# 안산 도시관리계획(도시계획시설: 주차장, 공원) 결정(변경)에 따른 의견 청취의 건

의안 번호	8-823
----------	-------

**안산 도시관리계획(도시계획시설 : 주차장, 공원) 결정(변경)에 따른 의견 제시의 건**

## 8. 교통처리계획도

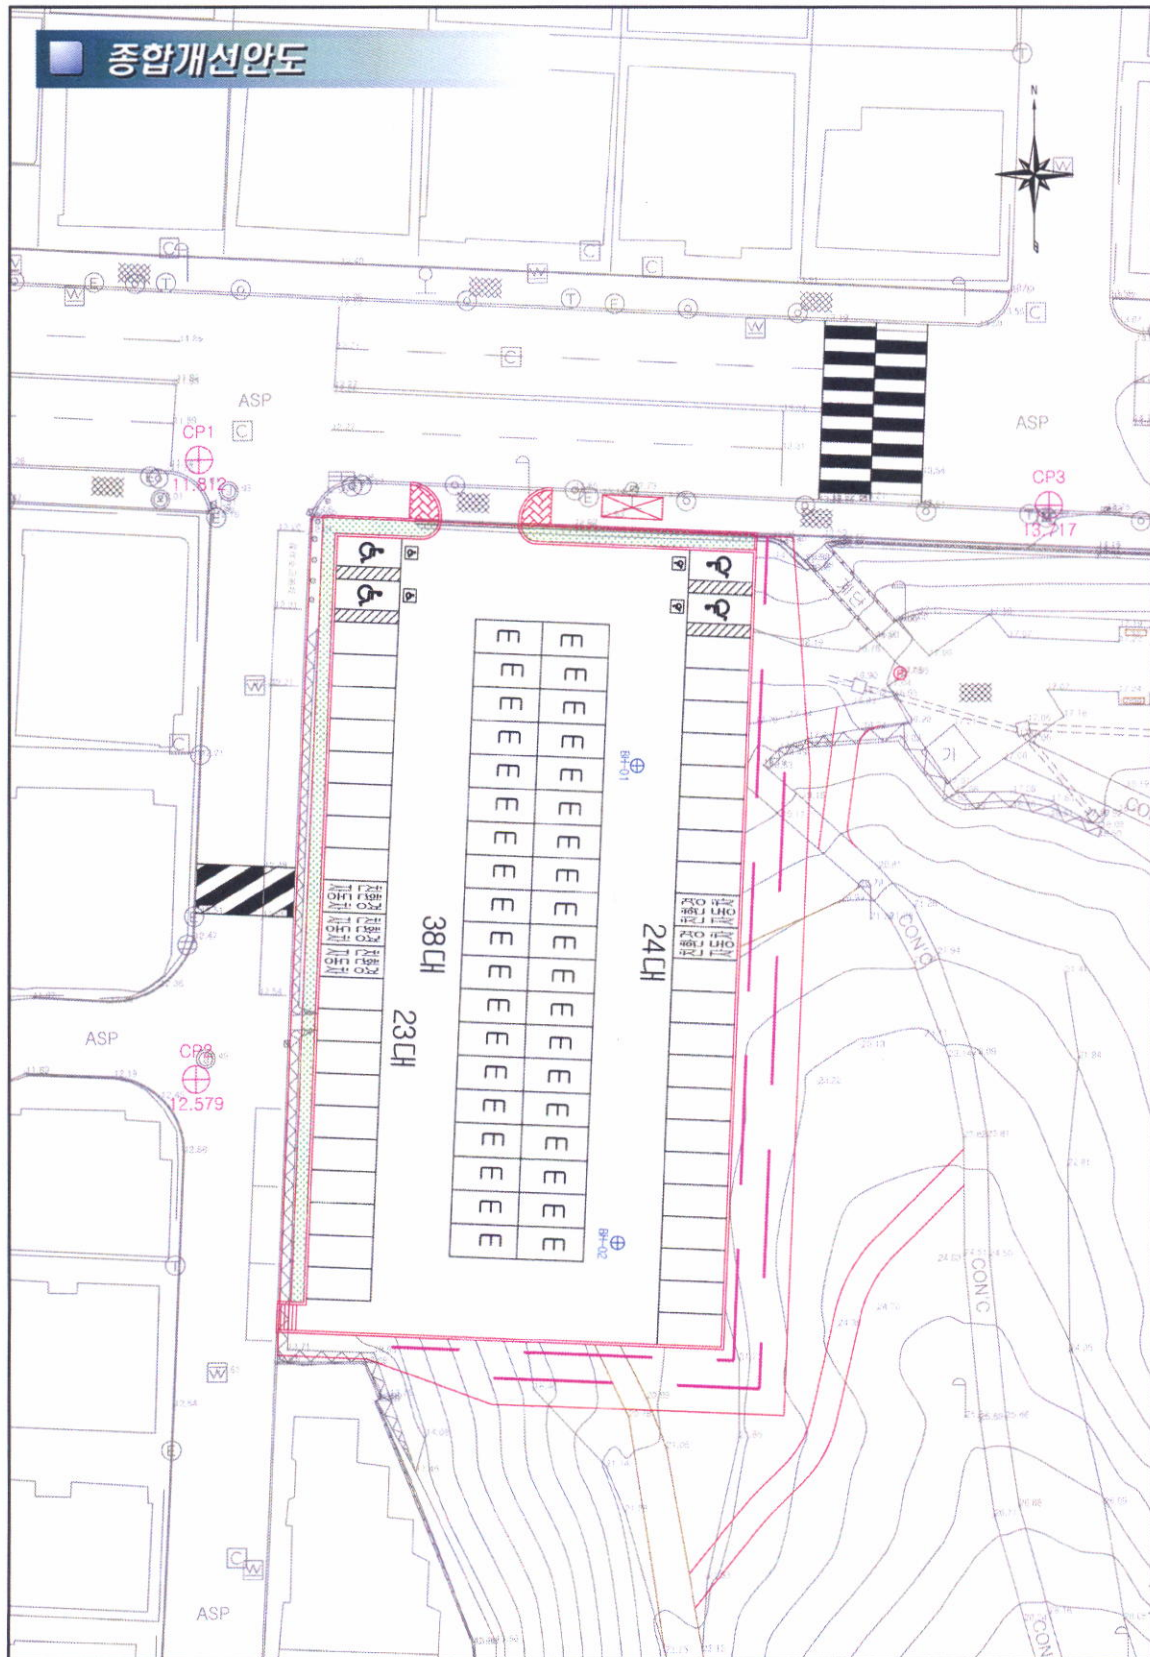
- 신설 결정되는 주차장의 진출입로가 기존 오목로와 접하여 설치될 예정이나, 각골공원 방향으로만 진출이 가능하고 사리역 방향으로 진출이 불가능한 상태로 사업 실행 부서인 교통정책과는 관할 경찰서와 협의하여 양방향 진출입 통행이 용이하도록 실시계획 마련하고,
- 관련부서 협의 의견에서 도출된 단절 되는 산책로 연결, 환경친화적 자동차의 충전시설 확충, 장애인전용 주차구역 승강폭 확보 등의 협의 의견이 정확히 이행될 수 있도록 노력 바람.
